Mission régionale d'autorité environnementale

**Avis délibéré de la mission régionale
d'autorité environnementale
Hauts-de-France
sur le projet de parc éolien
Les Fermes de Septenville
à Rubempré (60)**

n°MRAe 2019-4211

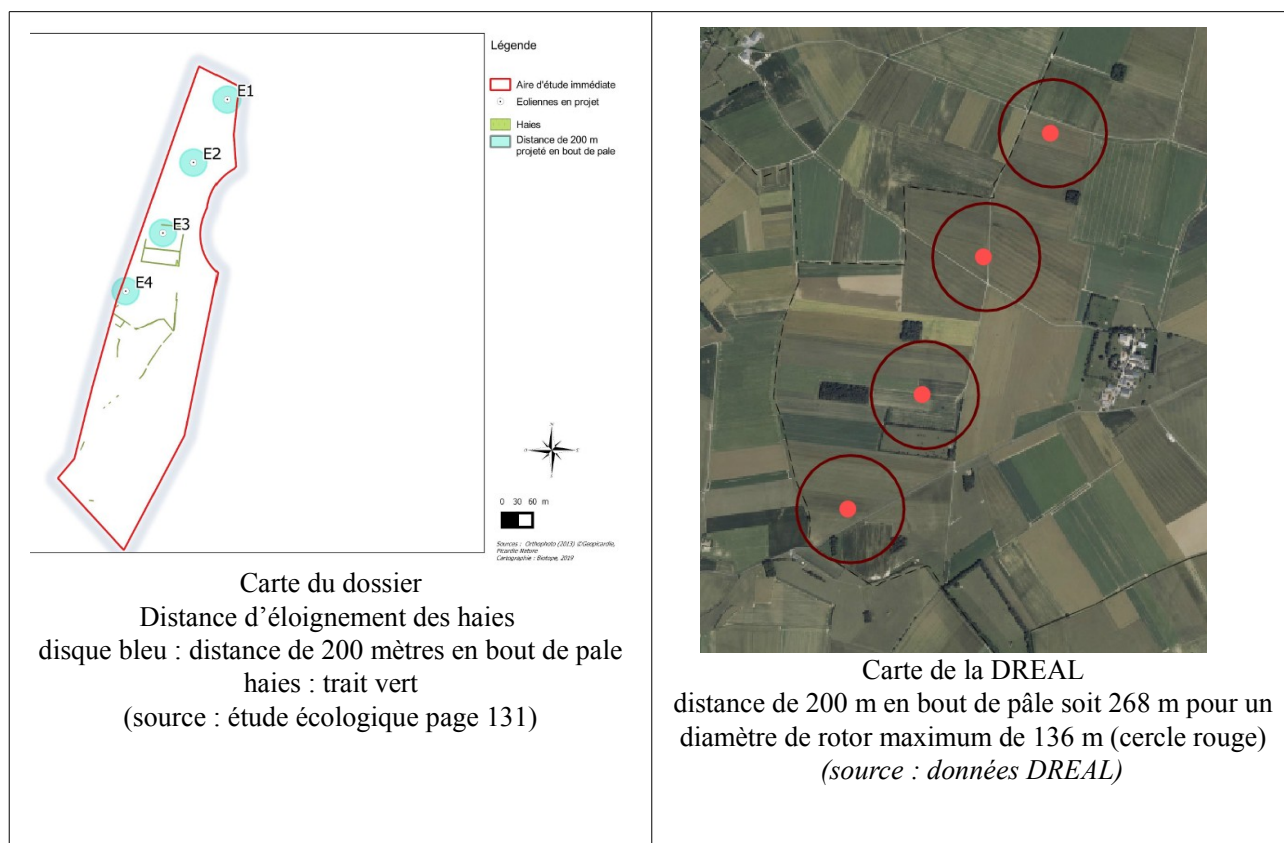
Or, la cartographie justifiant l'éloignement de 200 mètres (étude écologique page 131) est erronée. En effet, il apparaît sur la photo aérienne (cf. carte ci-dessous : cercles rouges) que les 2 éoliennes E3 et E4 sont respectivement situées à moins de 200 mètres d'une haie et d'une prairie bordée de haies et comprenant un plan d'eau artificiel, en contradiction avec l'accord international Eurobats qui préconise une distance minimale d'éloignement de 200 mètres entre les éoliennes et les secteurs présentant une diversité et/ou une activité chiroptérologique.

Cette distance est à respecter d'autant que l'étude écologique (page 88) relève un niveau d'activité forte pour la Pipistrelle commune au point P3, correspondant à une prairie bordée de haies et comprenant un plan d'eau artificiel située dans le périmètre de 200 mètres autour de l'éolienne E3.

L'autorité environnementale recommande d'éloigner les éoliennes E3 et E4 à plus de 200 mètres en bout de pale des secteurs présentant une diversité et/ou une activité chiroptérologique (espaces boisés, haies, cours d'eau et mares) ainsi que de tout secteur où l'étude d'impact a mis en évidence une activité chiroptérologique.
